## 改善箇所説明図②

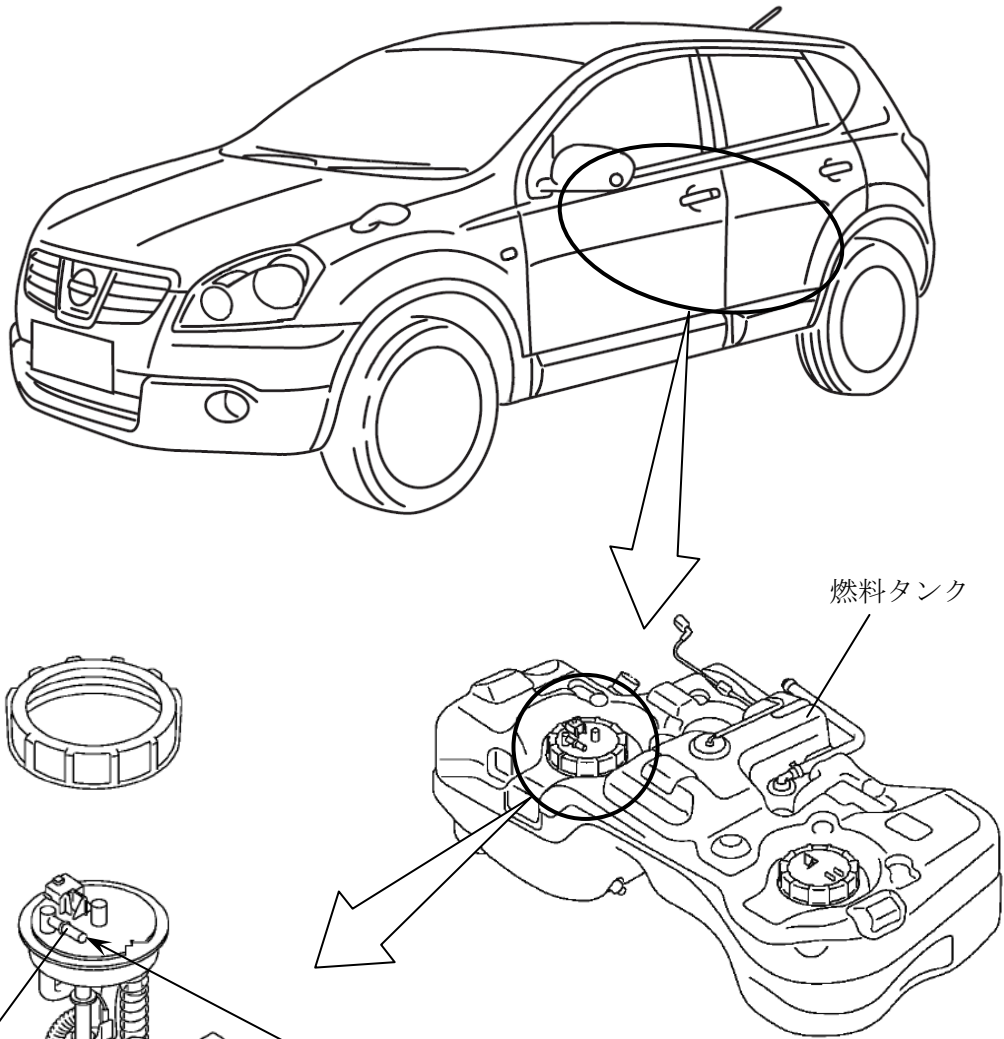
### 基準不適合発生箇所

燃料タンクの燃料ポンプユニットにおいて、燃料配管等の組付けばらつきがあるため、燃料供給配管組付け部の強度が不足しているおそれがある。そのため、そのまま使用を続けると、当該組付け部に亀裂が発生し、最悪の場合、燃料が漏れるおそれがある。

### 改善の内容

全車両、当該燃料ポンプユニットを対策品と交換する。

識別：銀色のシールをモデルナンバープレートの右横に貼り付ける。
